Vannledning fra Fløksand til Beitingen med fiber kabel og veg lys kabel.

Grunneigaravtale gnr 4 bnr 1, 25 og 63

VANNLEDNING FLØKSAND - BETTINGEN

GHI 206

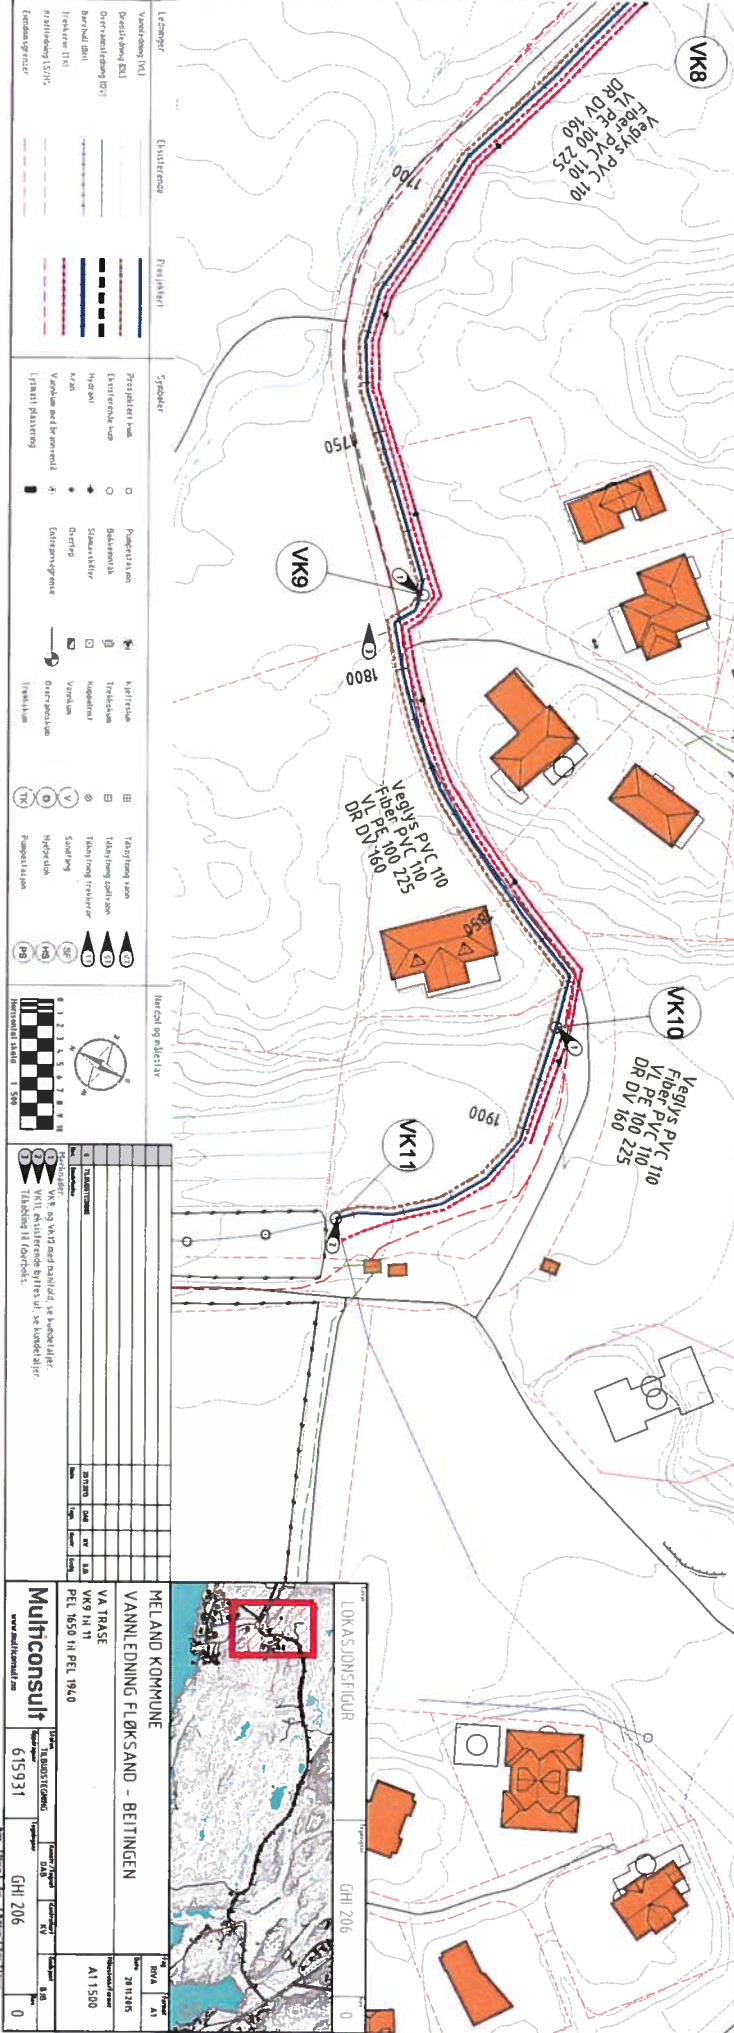
Her ser vi at en tar sikte på å legge rørene i en grøft på vestsiden av veien, slik at den blir liggende kloss opp til låvebygningen. Men et fremtidig byggeforbud på 4 meter fra grøften vil dette forhindre bygging/renovering på nåværende grunnflate. Dette gjør at vi låser oss når det gjelder fremtidige planer med hele området på parsell 63. Kan ikke se at det skulle by på problemer å grøfte på den andre siden. Man må likevel lage «overgang» ved bekken lenger nord, slik at å krysse veien her skulle ikke by på vesentlige merkostnader.

Når man først er i gang med et slik prosjekt, bør man tenke litt fremover. Klubben ser for seg en utvikling på grunn 63, hvor det ikke er utenkelig at det vil bli en form for boenheter i fremtiden. Det bør derfor i VK3 tas hensyn til en kraftig forgrening mot vest (Klubbhuset).

I klubbens fremtidsplaner er også flytting av driftsområdet, som i dag er lagt til den eksisterende låve, en stor mulighet. Maskinell trafikk innimellom klubbmedlemmer og gjester er ikke ideelt. Dessuten ligger driftssenteret helt i periferien av banen, og unødvendig trafikk, som svekker økonomien og miljøet, er resultatet. Langs Beitingen veien har klubben et Steinbrudd som ble etablert under bygging av banen. Vi ser for oss at dette området er det beste stedet for en fremtidig driftsbygning. Derfor anbefaler vi på det sterkeste at det blir et knutepunkt for fremtiden (VK5B) som vi har markert på vedlagt tegning.

Vi ser at en tenker borehull på denne strekningen, da det er en svært unødvendig sving man måtte ta ved å følge veien. I utgangspunktet helt enig, men sett fra i litt annen perspektiv. Vi anbefaler igjen på det sterkeste at knausen (se skravering på vedlagt tegning) blir sprengt bort og ny vei følger foreslåtte borehull distanse.

Knausen, som den er i dag, er allerede et problem. Et problem som vi i våre fremtidige planer hadde sett var løst med å få flatet ut terrenget. Legger man den nye trassene i et «borerør/tunnel» vil man bli mer eller mindre låst på at vi ikke kan sprengne haugen i fremtiden uten vesentlig ekstraomkostninger.
